Hørings svar nr. 11

Indsigelse mod etableringen af biogasanlæg på Kragekærvej 12 på det sydlige Tåsinge.

Bilag til indsigelse vedr. biogasanlæg på Kragekærvej 12 Tåsinge

Figur 13 Kragekærvej 12 og placering af kystnærhedszonen (gul linje).

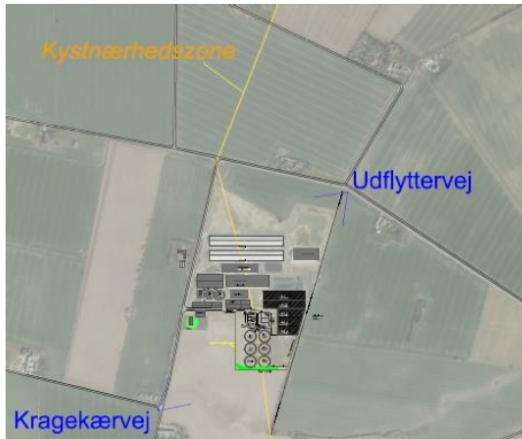
- **Der er fejl i tegningerne vedrørende kystbeskyttelseszonen – eller uoverensstemmelse ...**

Hvilken tegning i kommuneplan tillægget er den rigtige?
Begge bekræfter at anlægget ligger i kystnærhedszonen.

En stor del af anlægget ligger indenfor kystnærhedszonen og kræver en særlig planlægningsmæssig eller funktionel begrundelse. Dispensationsansøgningen skal vurderes konkret og indeholde begrundelser der indeholder henvisning til retsregler der er lagt til grund for afgørelsen, Jf. dispensation fra lokalplanlægningen § 19. Disse begrundelser kan vi ikke se er opfyldt.

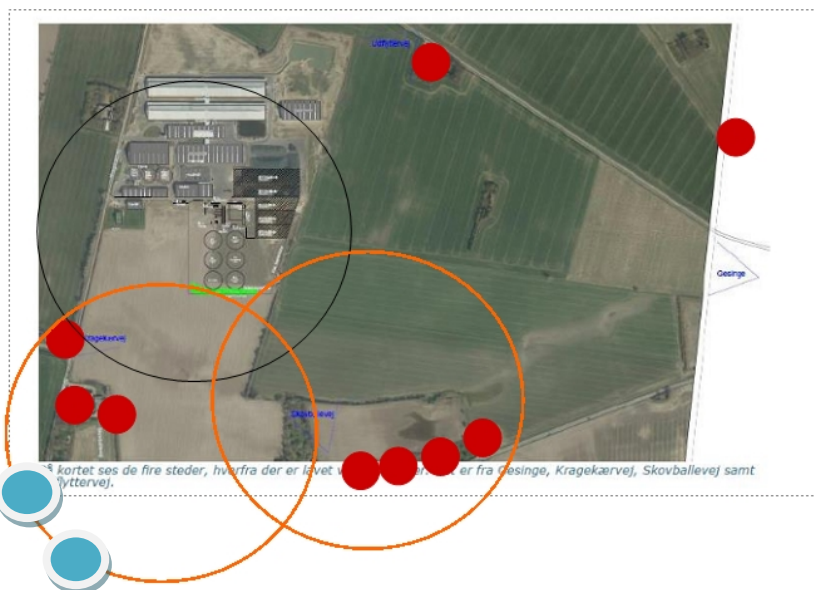
- **Afstand til naboer**

Ved udarbejdelsen af kommunens materiale er der kritisable punkter vedrørende udmåling. Idet man ikke tager hensyn til anlæggets ydregrænser eller reelle højde.

I VVM rapporten, er afstanden til naboer udmålt i forhold til Biogasanlæggets nordligste punkt. Denne afstand meget snær i forhold til optimal afstand til naboer (3 meter) men udgangspunktet bør som minimum placeres midt i matriklen, eller optimalt i det sydligste punkt på matriklen. En forskel på 50-100m., som bringer anlægget betydeligt nærmere på naboernes matrikler.

Der bør derfor udføres nye beregninger vedr. lugt, støj og visuel påvirkning i forhold til naboerne inden evt. godkendelse af Biogasanlægget.

De røde prikker indikerer beboelse, de turkise erhverv. Den sorte cirkel er beregning efter såkaldt ”lugtcentrum” og de orange er fra anlæggets reelle grænse.

Figur 13 Kragekærvej 12 og placering af kystnærhedszonen (gul linje).

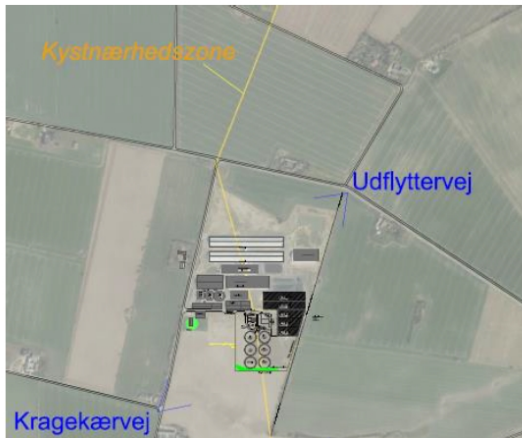
- **Der er fejl i tegningerne vedrørende kystbeskyttelseszonen – eller uoverensstemmelse ...**

Hvilken tegning i kommuneplan tillægget er den rigtige?

Begge bekræfter at anlægget ligger i kystnærhedszonen.

En stor del af anlægget ligger indenfor kystnærhedszonen og kræver en særlig planlægningsmæssig eller funktionel begrundelse. Dispensationsansøgningen skal vurderes konkret og indeholde begrundelser der indeholder henvisning til retsregler der er lagt til grund for afgørelsen, jf. dispensation fra lokalplanlægningen § 19. Disse begrundelser kan vi ikke se er opfyldt.
